美浜発電所第３号機
高浜発電所第１，２，３，４号機
火災感知器増設に係る
設計及び工事計画認可申請

コメント回答について

２０２２年１２月
関西電力株式会社

<12/1 審査会合コメント No.55・5>

図5：脱塩塔室の消火活動（断面イメージ）

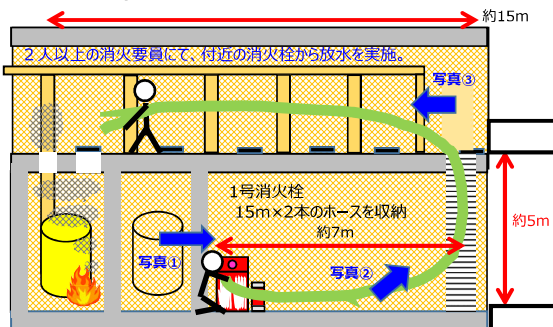
- ① 消火方法を示す資料について、「指揮下で」の文言を適切に修正すること。(T34,M3,T12)
- ② 緊急時等の線量の考え方が分かるように補足説明資料等を充実すること。
(T34,M3,T12)

消火方法を示す資料について、「公設消防隊が到着以降は、公設消防隊と連携を密にし消火活動を行う。」として文言を適正化した。添付2・1に美浜3号機の補足説明資料の抜粋を示す。

コメント回答① 鉄板の開放が困難な場合は、排気ダクト開口部からの消火を継続する。⇨⁴

- 公設消防隊が到着以降は、公設消防隊と連携を密にし消火活動を行う。^{※4}
